Aménagement
de la desserte de
DIGNE-LES-BAINS
par la **RN85**

MEMOIRE EN REPONSE A L'AVIS DU CGEDD N°2017-64 DU 25 OCTOBRE 2017

AVIS SUR L'AMENAGEMENT DE LA DESSERTE DE
DIGNE-LES-BAINS PAR LA RN 85 ET SUR LA MISE EN
COMPATIBILITE DES DOCUMENTS D'URBANISME DE
MALIJAI, MALLEMOISSON ET AIGLUN (04)

Bâtiment dépassant les seuils PNB

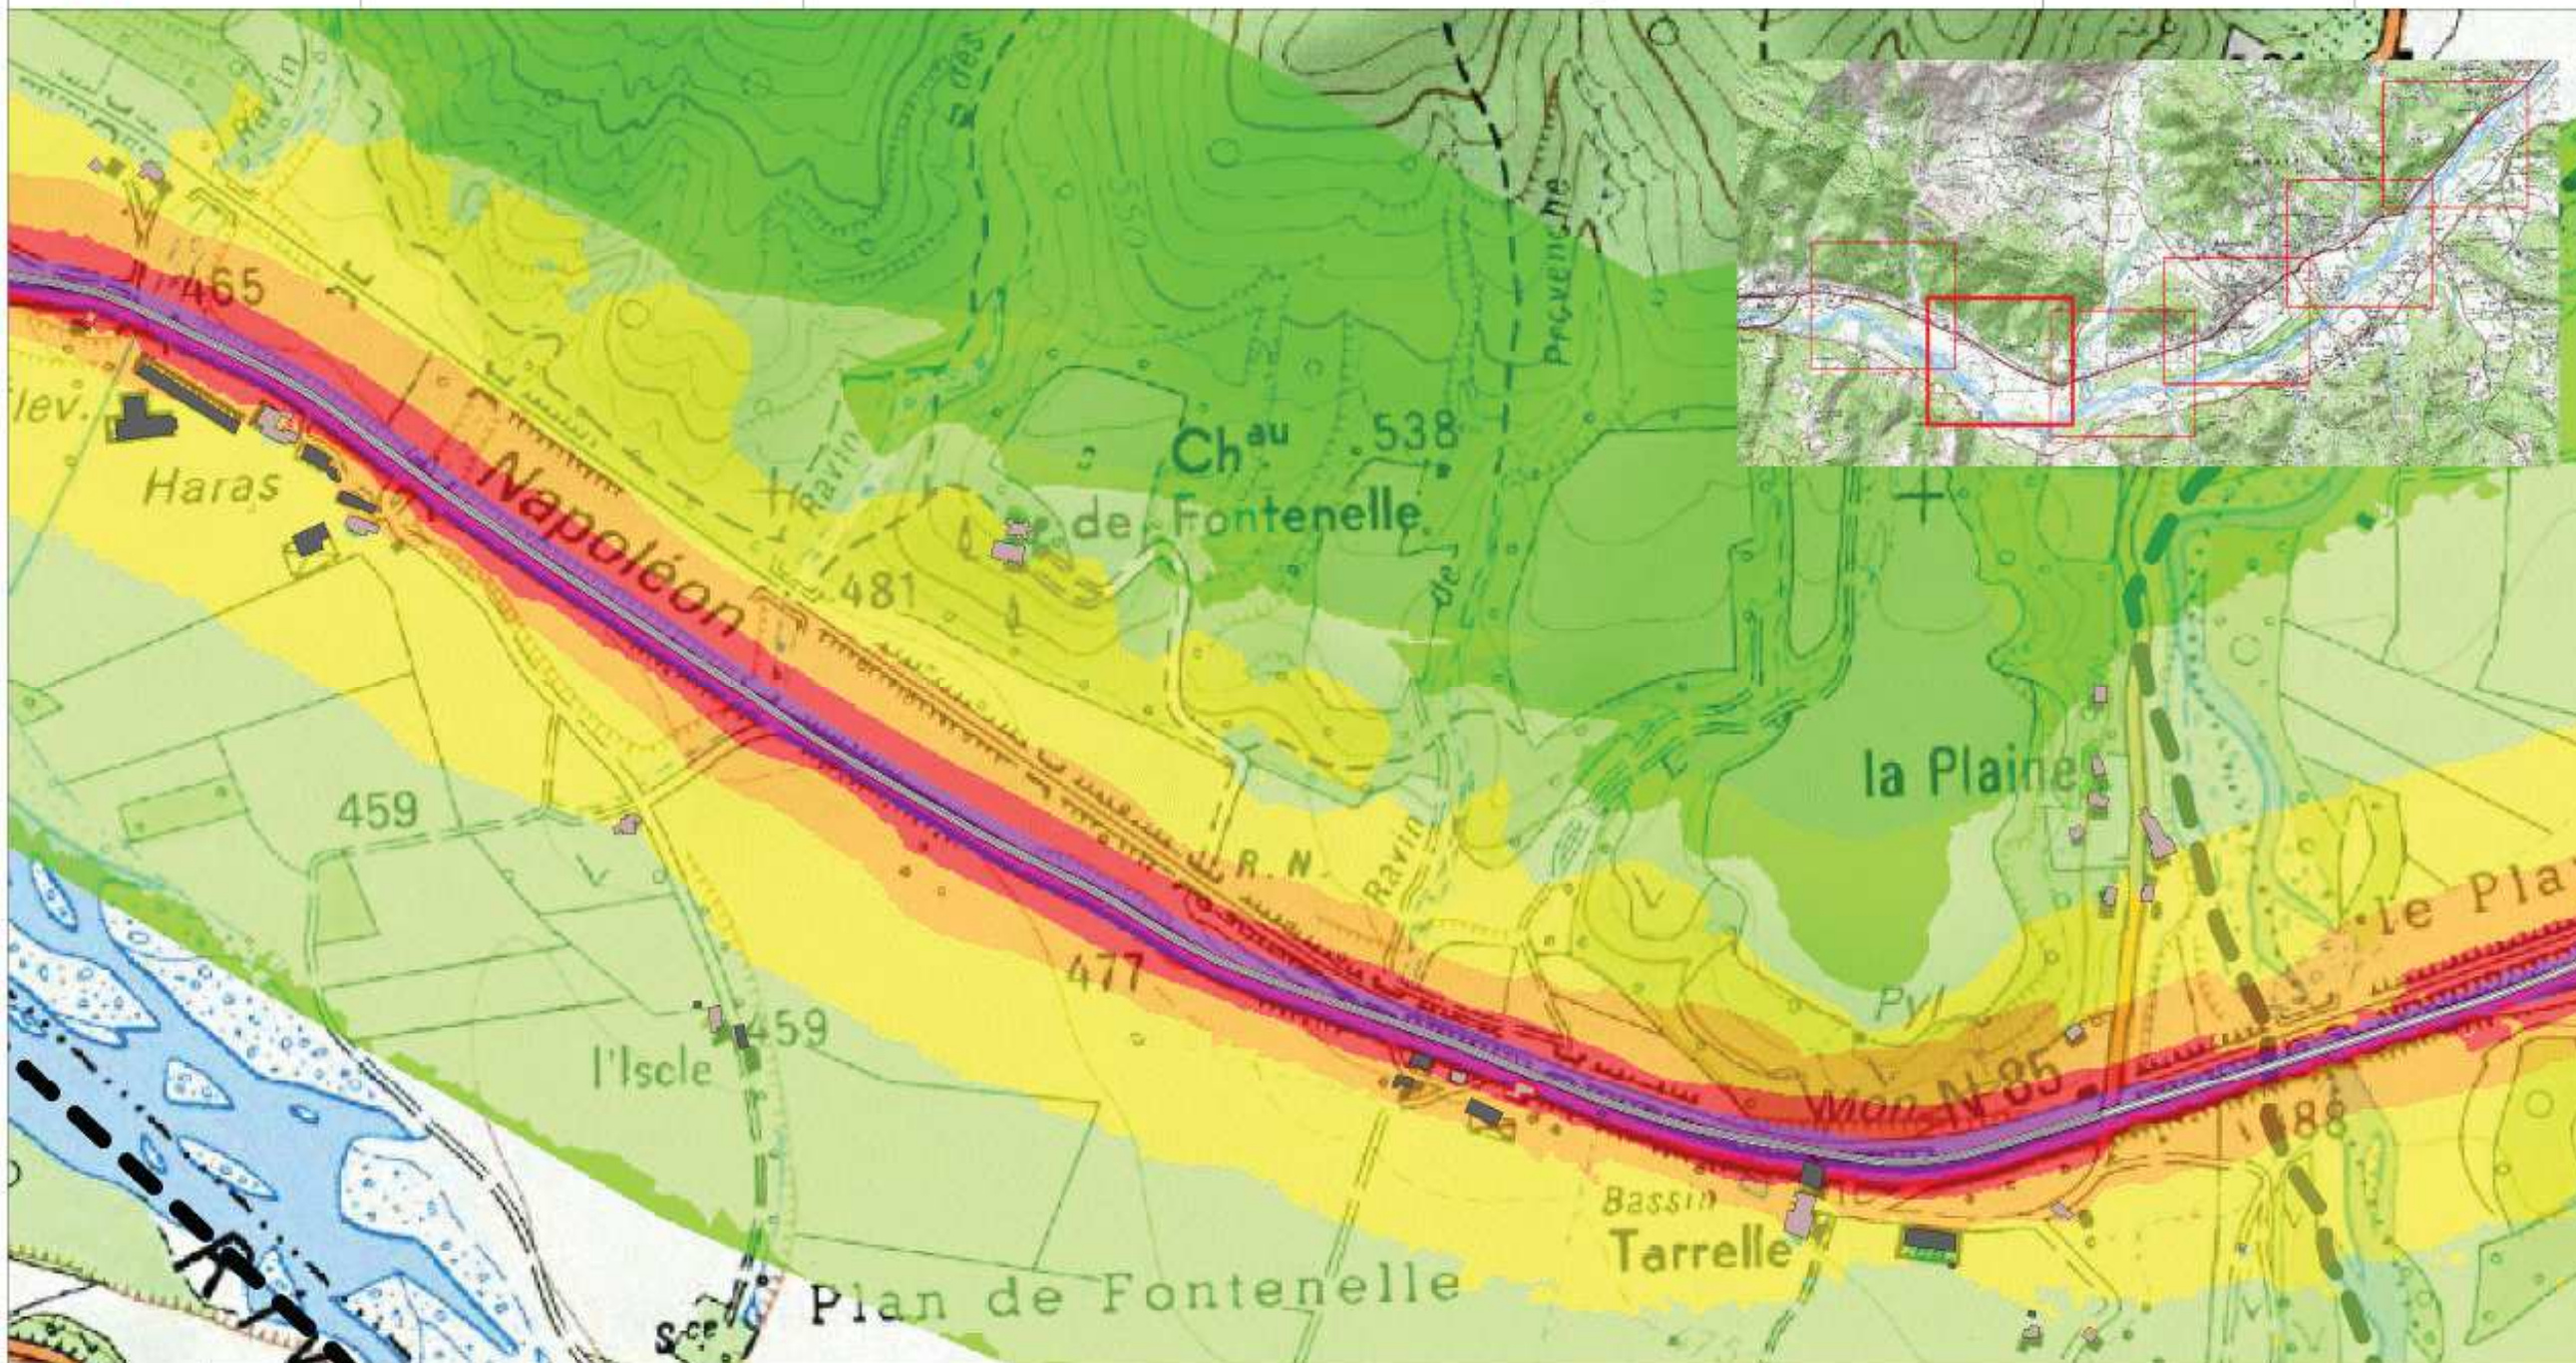
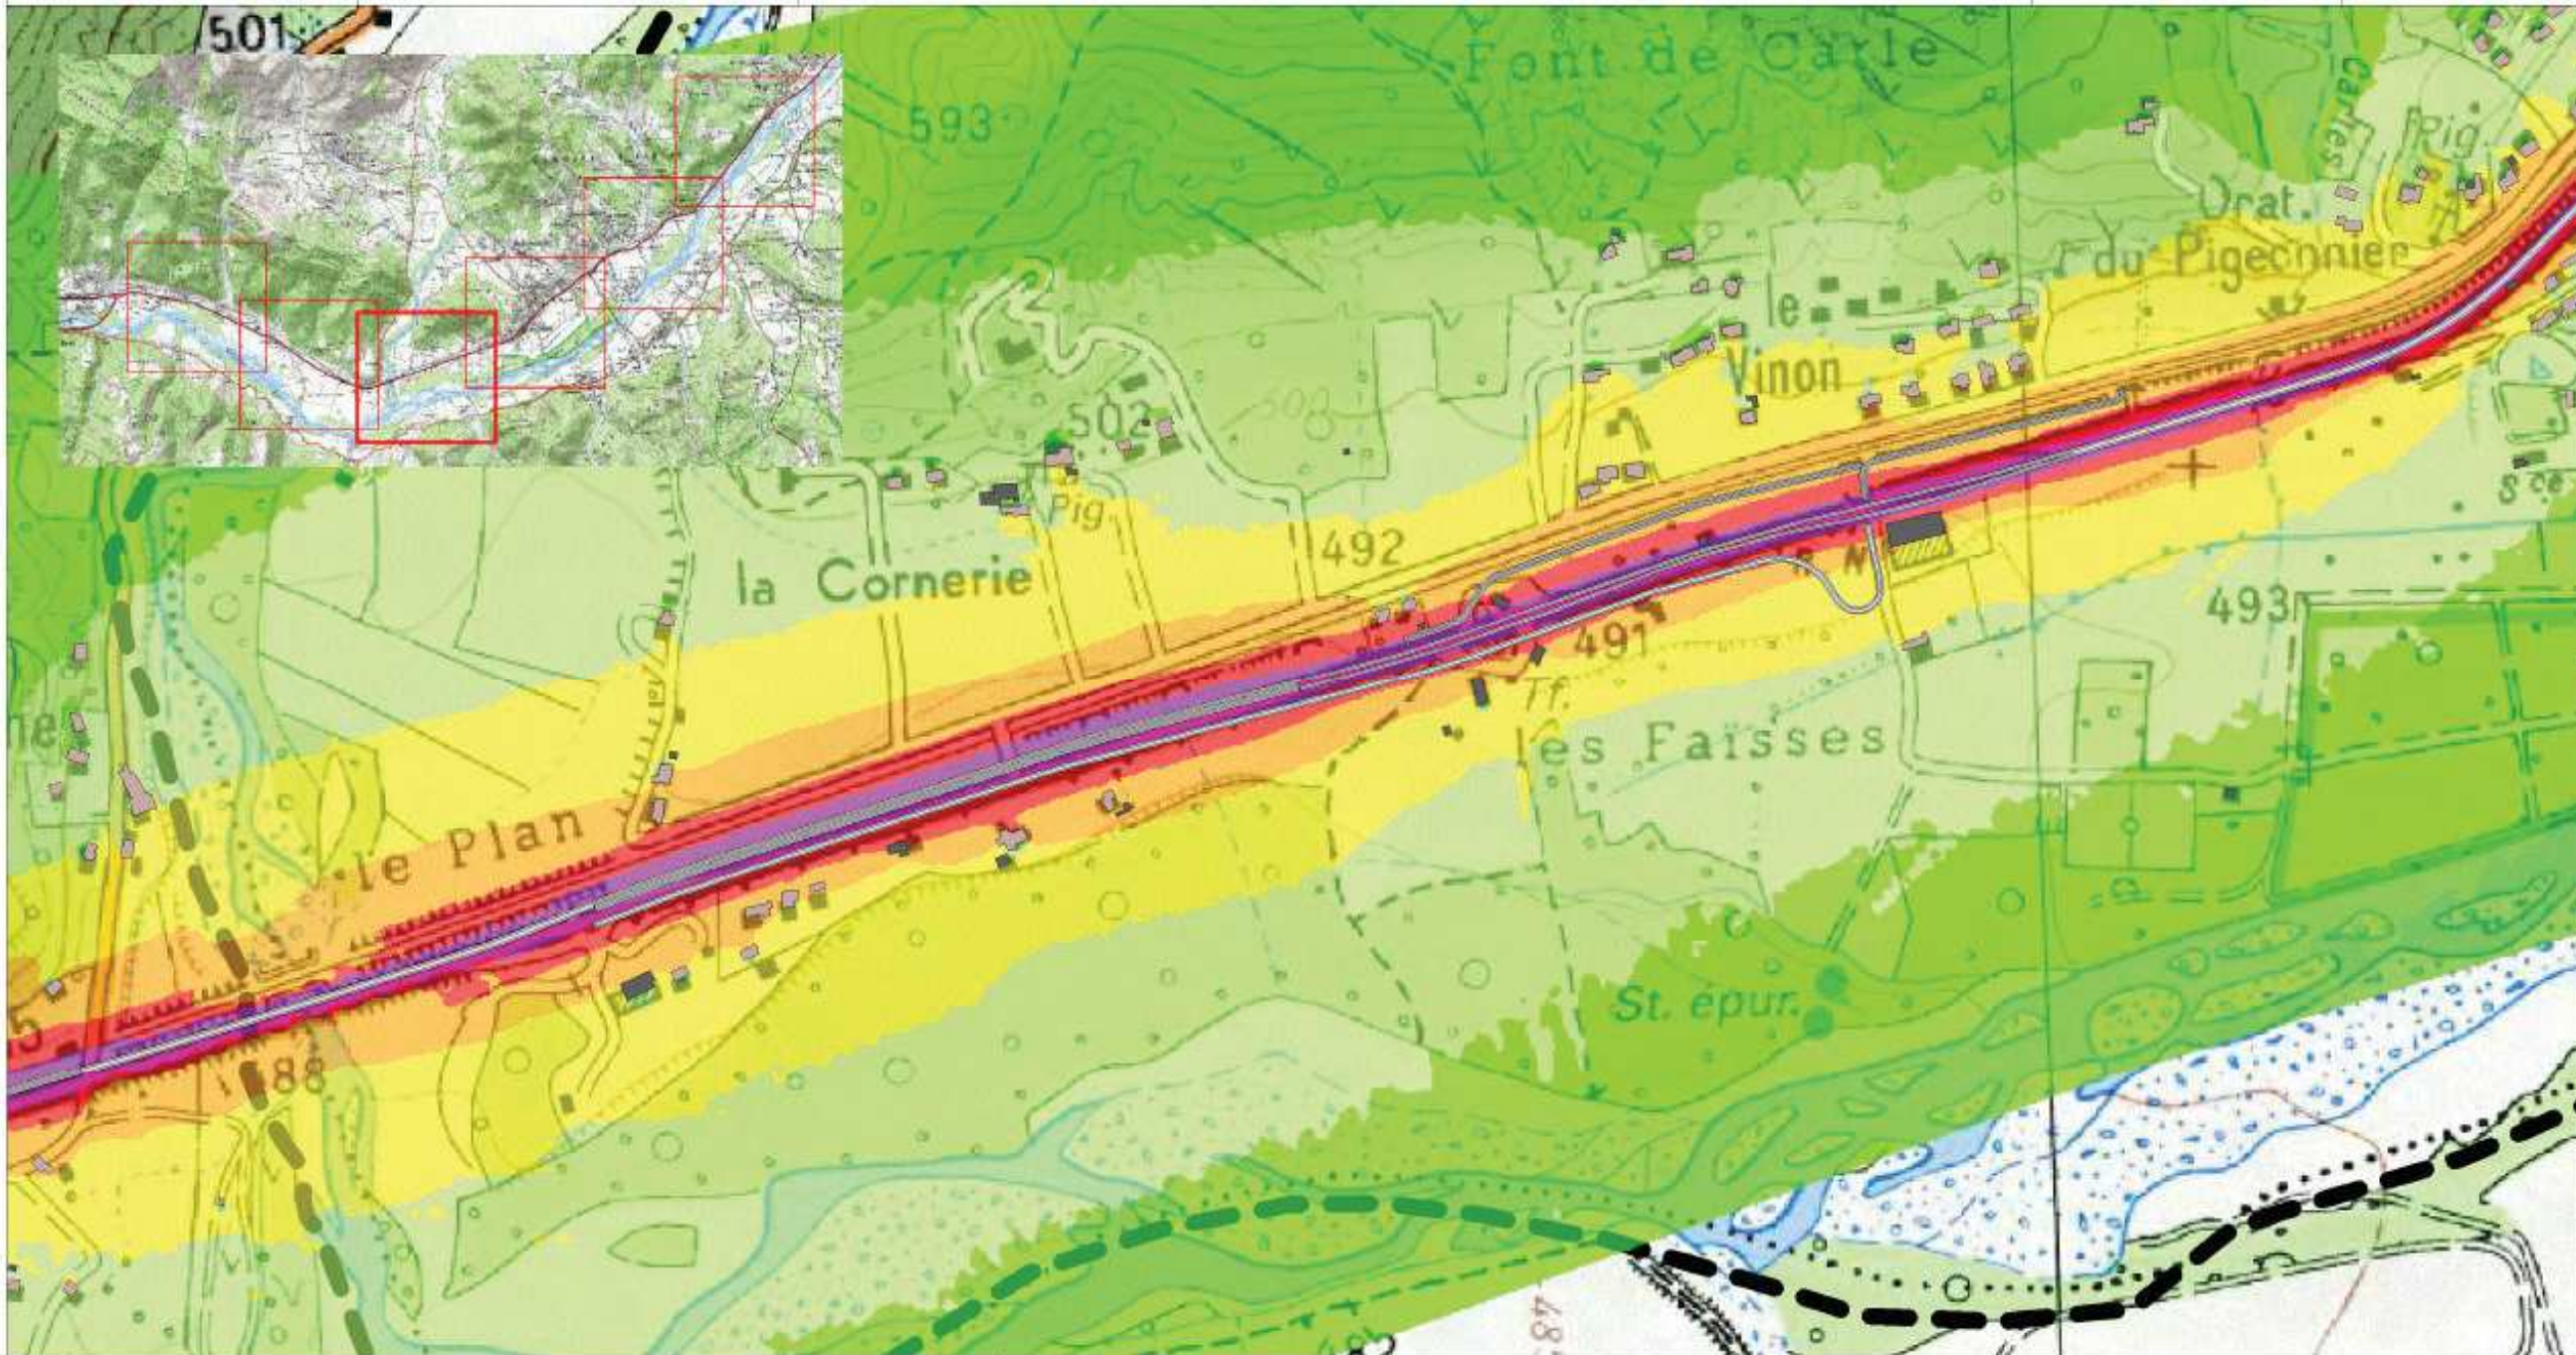
L'AE recommande de reprendre l'étude des impacts sonores du projet, en considérant que le projet constitue, sur les tronçons homogènes concernés, une modification significative de l'infrastructure au sens de la réglementation, en présentant dans la partie sur les impacts du projet une cartographie claire précisant bâtiment par bâtiment et dans l'ensemble de l'aire d'étude l'évolution du bruit (état initial, situation de référence sans projet et situation avec projet), de jour et de nuit.

Les cartes de calcul, ci-après, présentent l'impact acoustique de la solution retenue en période diurne (période de référence pour l'application de la réglementation) à l'horizon 2045 (soit 20 ans après la mise en service).

Les planches ci-après présentent les cartes de bruit et calculs réalisées sur l'ensemble du projet. Les bâtiments à protéger réglementairement (présentant une modification significative) sont repérés par des étiquettes de couleur orange. Les bâtiments dépassant les seuils acoustiques des PNB sont repérés par des étiquettes de couleur jaune.
